WJAŚNIENIE/ZMIANA TREŚCI SPECYFIKACJI ISTOTNYCH WARUNKÓW ZAMÓWIENIA

Dotyczy: przetargu nieograniczonego na roboty budowlane: „Wykonanie sieci kanalizacji sanitarnej i wodociągowej w ulicach Saturna, Neptuna, Plutona (zadanie 11.1) na terenie miasta Białystok - Kontrakt nr 11 B”

Nr referencyjny: TI-11B -FS/2018

SCHEMATY WĘZŁÓW CZ.II

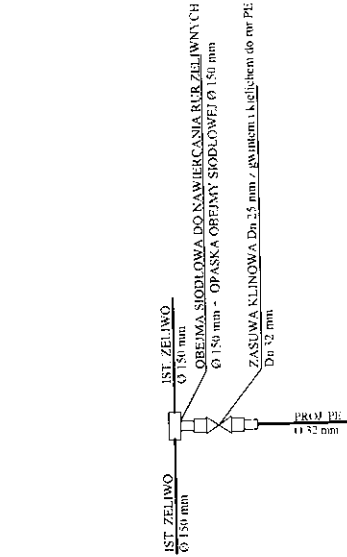
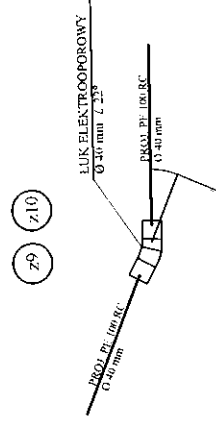
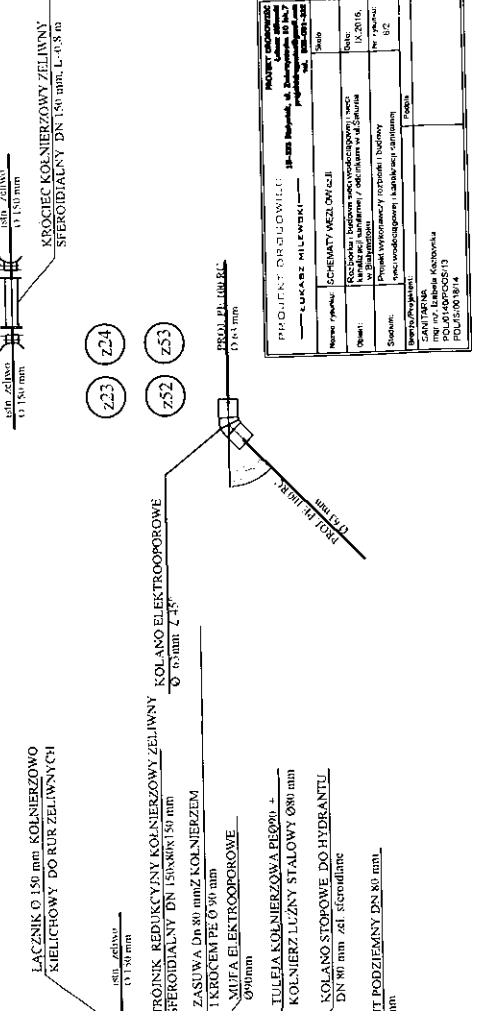
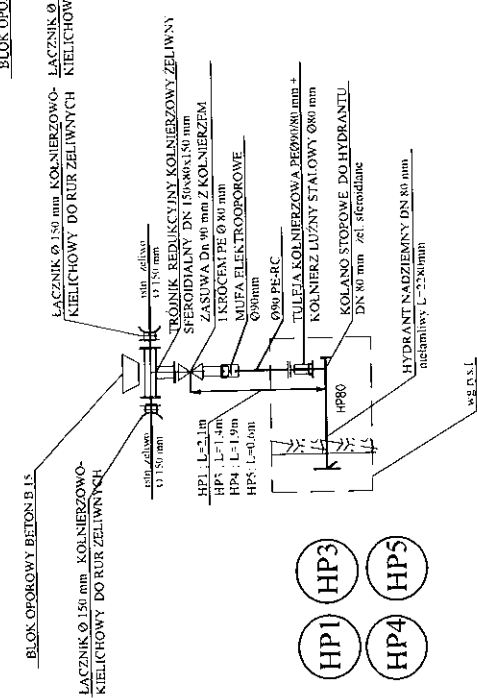
Prosimy o załączenie rysunku nr 6.2 — Schematy węzłów część II — Projekt wykonawczy branża sanitarna.

Prosimy o uzupełnienie materiałów przetargowych o schemat węzłów; część II - rys. nr 6/2.

W dokumentacji brak rysunku nr 6.2 („Schemat węzłów; część II”), który został wymieniony w spisie rysunków zawartym w projekcie wykonawczym. Proszę o uzupełnienie dokumentacji.

Zamawiający na podstawie 38 ust. 2 i ust. 4 pzp zmienia treść Części III SIWZ Dokumentacja projektowa, przedmiary robót, STWiORB poprzez dodanie rysunku nr 6.2 Schemat węzłów, stanowiącego Załącznik nr 1 do niniejszych wyjaśnień.

Załącznik Nr 1- Schemat węzłów, rys. 6.2 - aktualny
